# 九州電力(株)玄海原子力発電所3号機及び4号機の 常設直流電源設備(3系統目)に係る審査について

令和2年3月27日

## 4 . 審査結果：常設直流電源設備（3系統目）の設計（1 / 5）

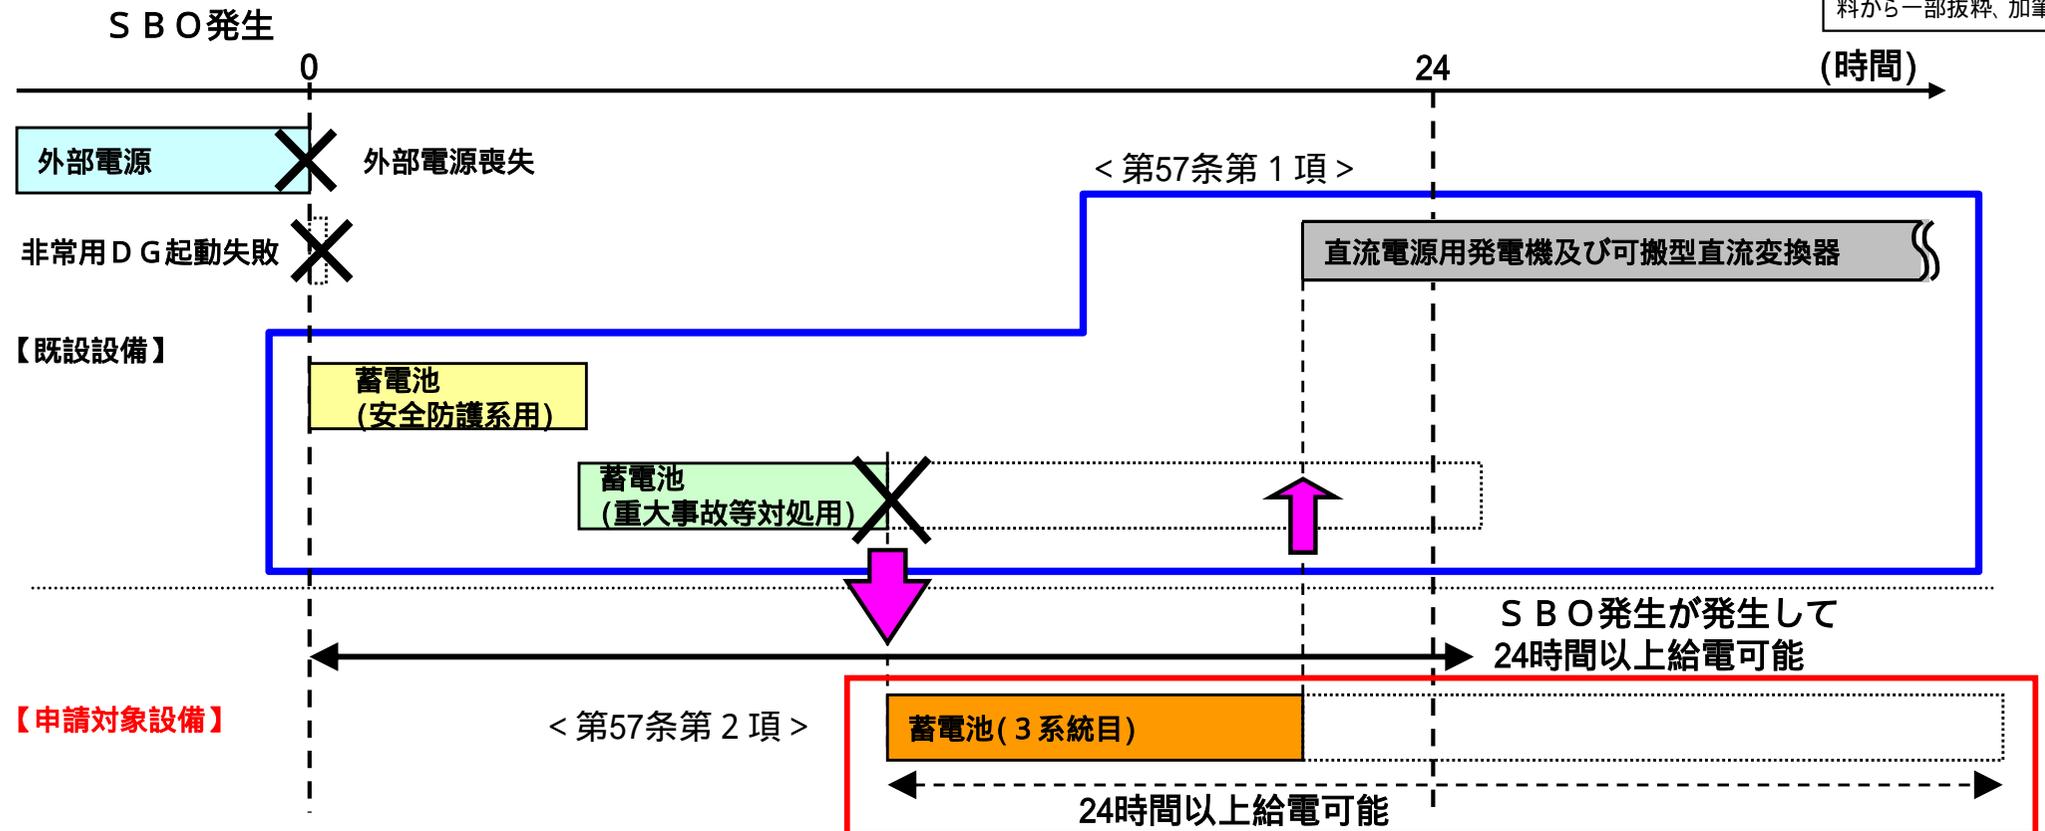
### 要求事項

負荷切離し（原子炉制御室又は隣接する電気室等において簡易な操作で負荷の切離しを行う場合を含まない。）を行わずに8時間、その後、必要な負荷以外を切り離して残り16時間の合計24時間にわたり、重大事故等の対応に必要な設備に電気の供給を行うことが可能であることを要求。

（第57条第2項関係）

### 確認結果

蓄電池（3系統目）は、負荷の切離しを行わずに8時間、必要な負荷以外を切り離して計24時間の電力の供給が可能な設計とすることを確認した。

なお、蓄電池（3系統目）の容量については、全交流動力電源喪失時に必要な直流負荷に対し、負荷切離しを行わずに24時間にわたって電力を供給することができる容量(2,551Ah)を上回る容量（約3,000Ah）とする設計としていることを確認した。
